島根原子力発電所2号炉 審査会合における指摘事項の回答 (照射誘起型応力腐食割れ)

平成30年12月19日

中国電力株式会社

島根原子力発電所2号炉 審査会合における指摘事項の回答一覧表

図 上部格子板グリッドプレートの点検範囲

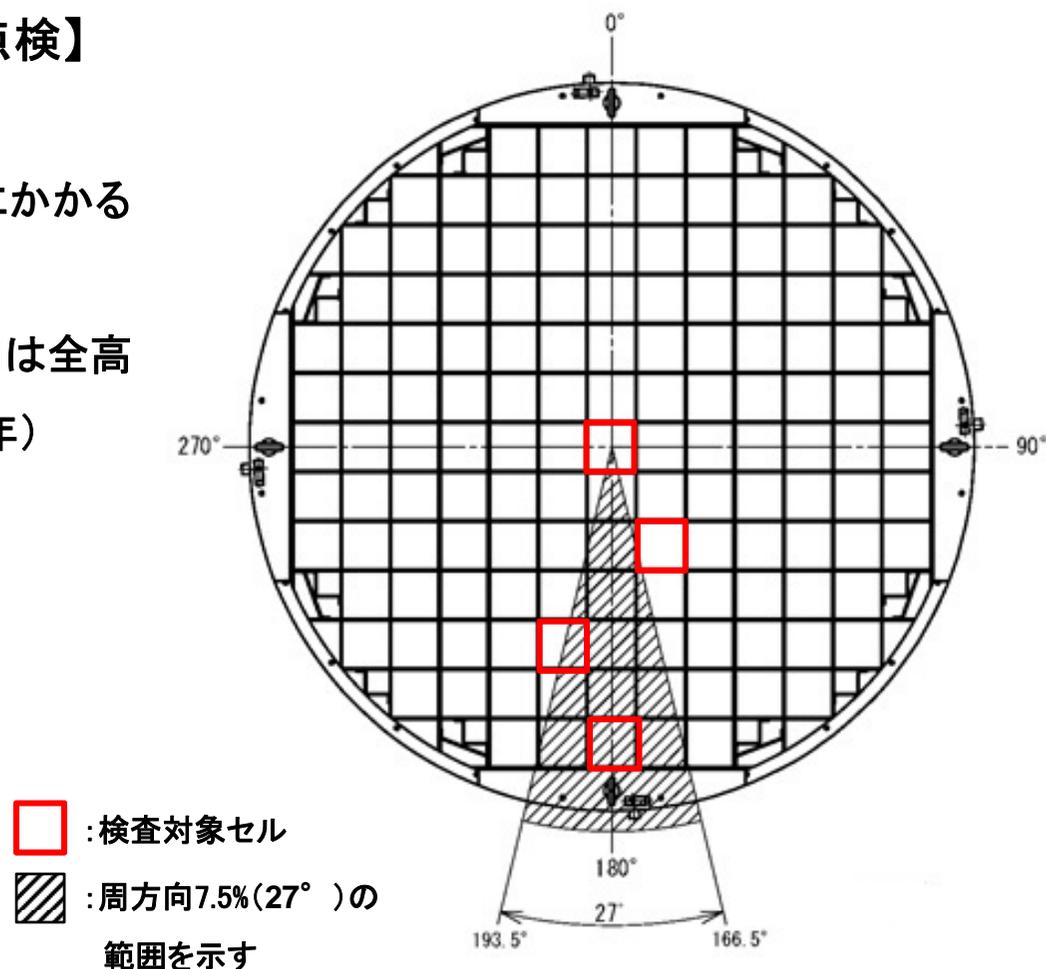
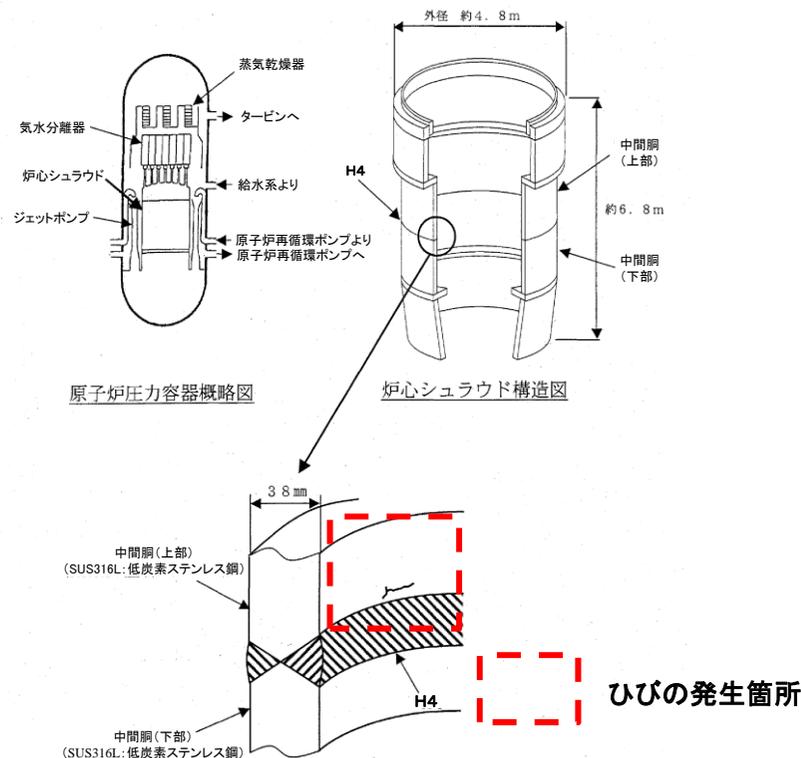
No.	指摘事項	回答
14-12 照射誘起型応力腐食割れ (平成30年9月26日 第14回審査会合)	炉心シュラウド母材部と上部格子板グリッドプレート の欠陥の検出事例についてどのように評価に反映しているのか説明すること。	P2～P5
14-13 照射誘起型応力腐食割れ (平成30年9月26日 第14回審査会合)	炉心シュラウドひび除去後, ウォータージェットピーニング 施工後の健全性確認について説明すること。	P6～P8
14-14 照射誘起型応力腐食割れ (平成30年9月26日 第14回審査会合)	ウォータージェットピーニング施工時の照射量について 提示すること。また, 照射に対して, 残留応力改善効果への影響有無について説明すること。	P9～P13
14-15 照射誘起型応力腐食割れ (平成30年9月26日 第14回審査会合)	他社プラントにおいて, ハフニウム型制御棒のステイフナとハフニウムの間に腐食生成物が発生して引抜動作がスムーズにいかないといった事象があったが, 本事例について, どのように評価しているのか説明すること。	P14～P16

【上部格子板グリッドプレートに対する点検】

- 検査手法: MVT-1
- 検査範囲: 周方向7.5%(27° 分)の範囲にかかるセル(図に示す範囲)
- 検査箇所: 接近可能な全表面・高さ方向は全高
- 至近点検実績: 第17回定期検査(2017年)
- 点検結果: 良
